**Всемирный форум для согласования правил
в области транспортных средств**

Пункт 4.14.1 предварительной повестки дня

**предложение по поправкам к Сводной резолюции
по общей спецификации для категорий источников света (CP.5)****Предложение по поправке 9 к Сводной резолюции
по общей спецификации для категорий источников
света (CP.5)****Представлено Рабочей группой по вопросам освещения и световой
сигнализации***

Рис. 2

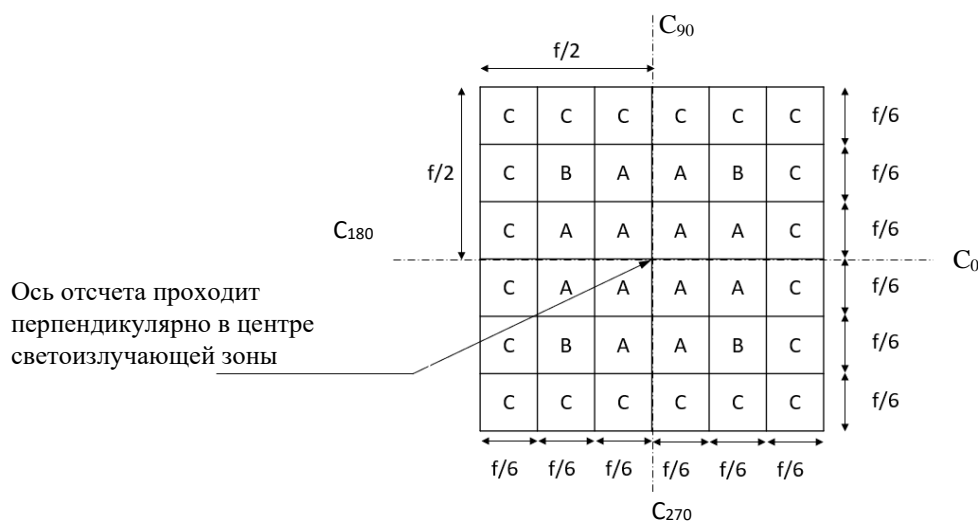
Приложение 3, спецификации Lx6/1–6 изменить следующим образом: (см. следующие страницы; по одной странице на спецификацию):

Положение светоизлучающей зоны проверяют с помощью «системы шаблона», изображенной на рис. 2, на котором показана проекция зоны при визуализации под углом $\gamma = 0^\circ$ при $e = 3,0$ мм в плоскостях C_{90} и C_{180} (значения C и γ определены на рис. 3).

Характер распределения светового потока, происходящего из СИЗ, как показано на рис. 2, должен соответствовать требованиям, указанным в таблице 3. Все числовые значения должны быть приведены в % от общего светового потока, излучаемого в направлении визуализации из зоны стыкового соединения, т. е. из зоны окружности диаметром $s = 18,5$ мм (см. рис. 1).

Определение светоизлучающей зоны с помощью шаблона с размерами, указанными в таблице 2

Размеры «системы шаблона» на рис. 2

Размеры в мм	f
Источники света на СИД серийного производства	4,8
Стандартные источники света на СИД	4,8

Доля общего светового потока, излучаемого в направлении визуализации из зон, указанных на рис. 2

<i>Категория</i>	<i>Зона (зоны)</i>	<i>Источники света на СИД серийного производства</i>	<i>Стандартные источники света на СИД</i>
LR6A, LR6B LY6A, LY6B	Каждая зона А индивидуально	>3 % <10 %	>4 % <10 %
	Каждая зона В индивидуально	>3 % <10 %	>3 % <10 %
	Все зоны А и В вместе	>70 %	>75 %
	Каждая зона С индивидуально	<2 %	<2 %
	Все зоны А, В и С вместе	>90 %	>90 %
LW6A, LW6B	Каждая зона А индивидуально	>3 % <10 %	>3 % <10 %
	Каждая зона В индивидуально	>3 % <10 %	>3 % <10 %
	Все зоны А и В вместе	>65 %	>70 %
	Каждая зона С индивидуально	<3 %	<3 %
	Все зоны А, В и С вместе	>90 %	>90 %

Рис. 3

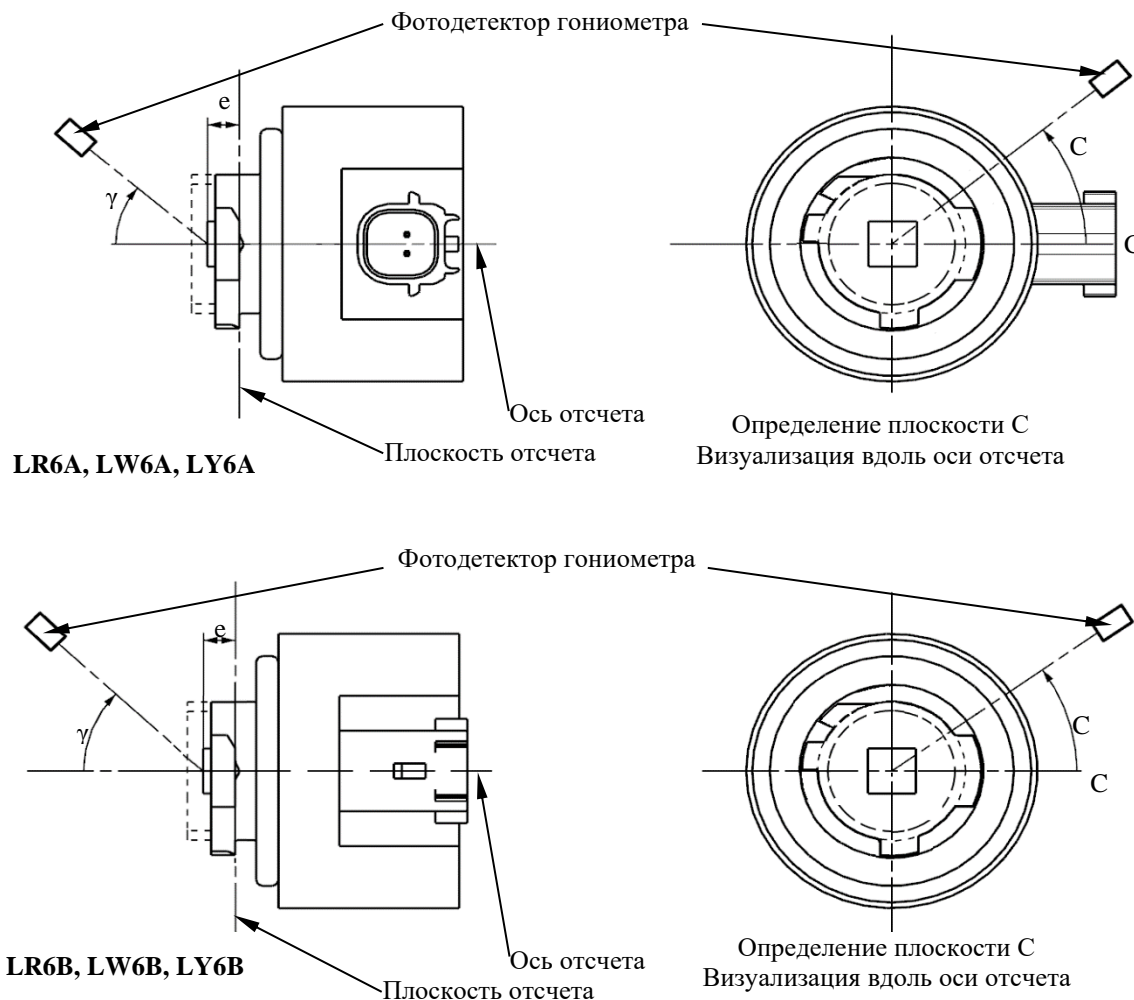
Источник света устанавливают на плоской пластине с соответствующими монтажными клеммами. Пластины устанавливают на столик гониометра с помощью соответствующего крепежного устройства таким образом, чтобы ось отсчета источника света совпадала с одной из осей вращения гониометра. Соответствующая регулировка в целях измерения показана на рис. 3.

Измерения проводят в плоскостях C, а именно в плоскостях C_0 , C_{90} , C_{180} и C_{270} , через которые проходит ось отсчета источника света. Испытательные точки для каждой плоскости и различных полярных углов γ указаны в таблице 4.

Схема измерения распределения силы света

Значения нормализованной силы света, измеренные в испытательных точках

Угол γ	Источники света на СИД серийного производства		Стандартные источники света на СИД	
	Минимальная сила в кд/1000 лм	Максимальная сила в кд/1000 лм	Минимальная сила в кд/1000 лм	Максимальная сила в кд/1000 лм
0°	200	425	250	390
15°	190	415	240	370
30°	170	380	220	335
45°	145	310	180	275
60°	85	245	105	220
75°	0	160	0	150
90°	0	70	0	65
